改善箇所説明図

基準不適合発生箇所

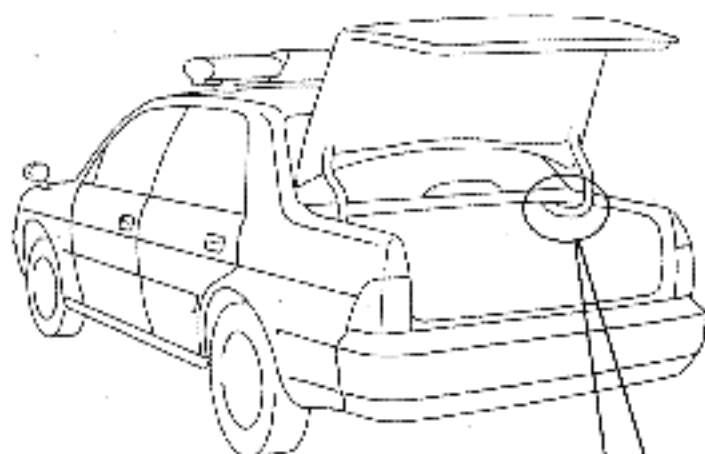
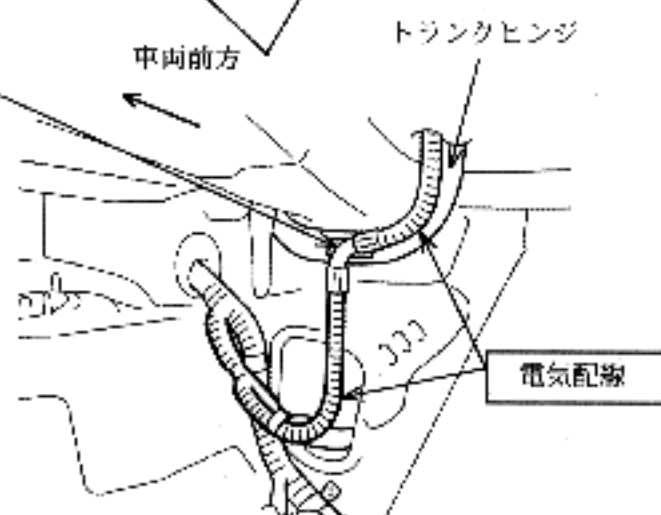
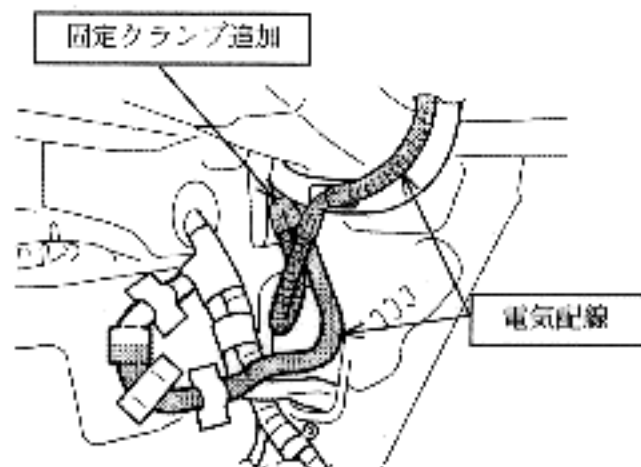
トランク部の電気配線の取り回しが不適切なため、トランクの開閉操作を頻りに繰り返すと当該配線が損傷するものがあり、最悪の場合、後部灯火類の一部が点灯しなくなるおそれがある。

全車両、当該電気配線の取り回しを変更してクランプを追加した対策品に交換する。
